## ANLAGE 3

**Stellungnahme des BUND, NABU, der Grünen Liga, NaturFreunde,  
Schutzgemeinschaft Deutscher Wald und des Verkehrsclub Deutschlands  
(Vorentwurf zur frühzeitigen Beteiligung/April 2020)**

#### Flächenbedarf für weitere Gleise südlich der Bahnstrecke Berlin-Frankfurt (Oder)

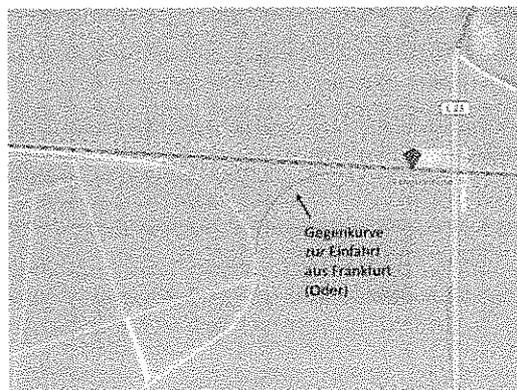
Der Flächenbedarf für die Erweiterung der Gleisanlagen muss unter Berücksichtigung der folgenden Aspekte überprüft werden:

- Länge der Rangiergleise für den Güterverkehr von 740 m
  - Sicherung des Flächenbedarfes für die Errichtung eines KLV-Terminals
- Siehe hierzu die Anmerkungen zu B.2.1.
